Mosar 2 Bláskógarbyggð

verk: 06-16-01
 kvæði: 1:100
 efni: Útlit og snið.
 dags: 31.05.2019 a: 12.07.2019 b: c: d: bláð: 103A

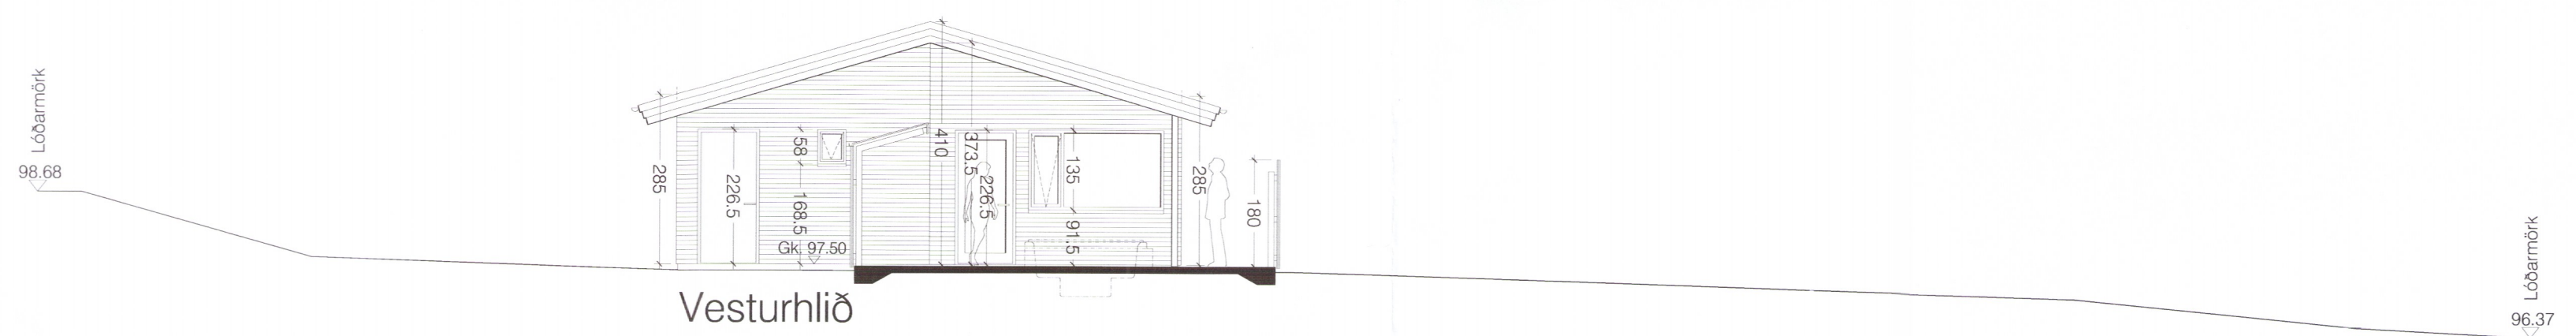
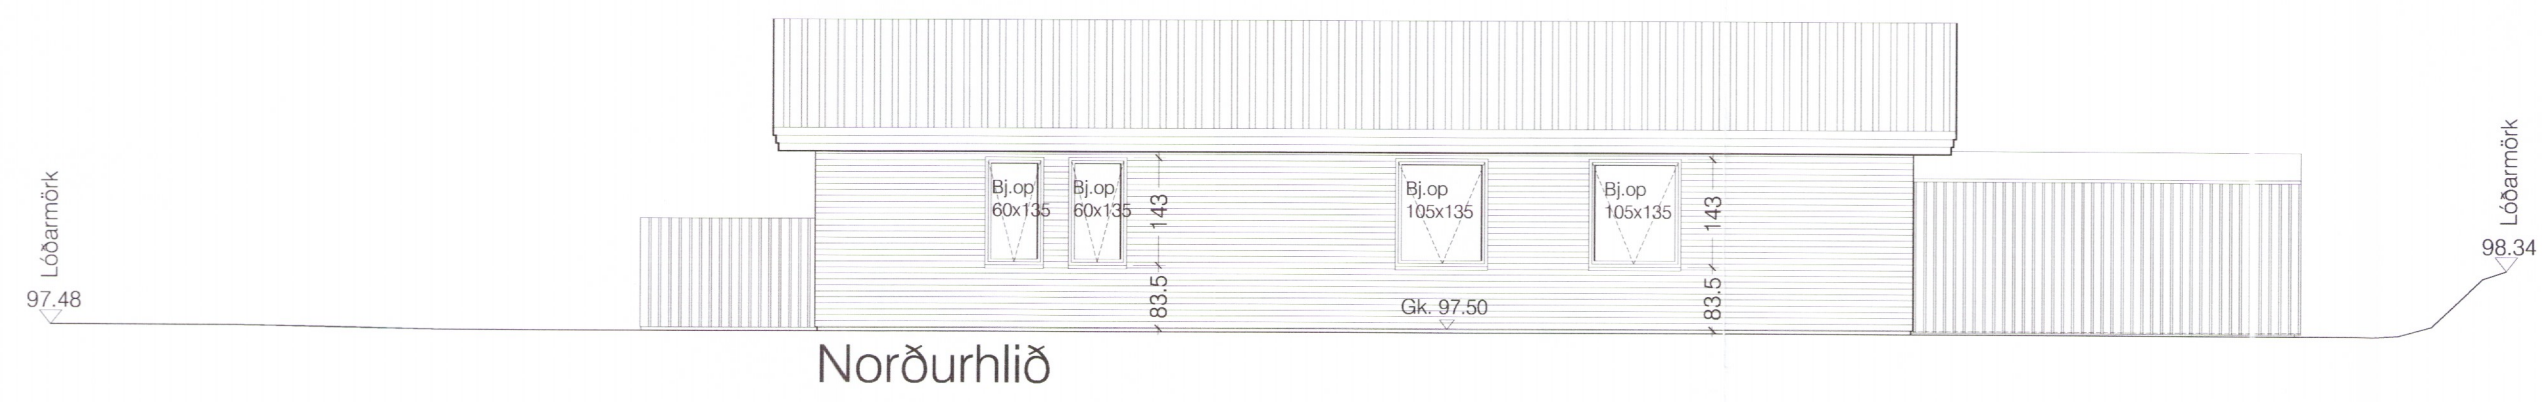
- Breytingar A, dags. 12.07.2019:
1. Neðri brún á gluggum í forstofuherbergjum er hækkuð til jafns við aðra glugga á norðurhlið.
 2. Glugga á suðurhlið í alrymi er hliðrað til og hann síkkaður niður í gólf. Gluggi með öryggisglieri.
 3. Nýr opnanlegur gluggi á suðurhlið.
 4. Útipallur er steyptur í stað timburklæðningar.
 5. Allir útveggir eru klæddir með lítaðri láréttri bárujármsklæðningu í stað timburklæðningar.
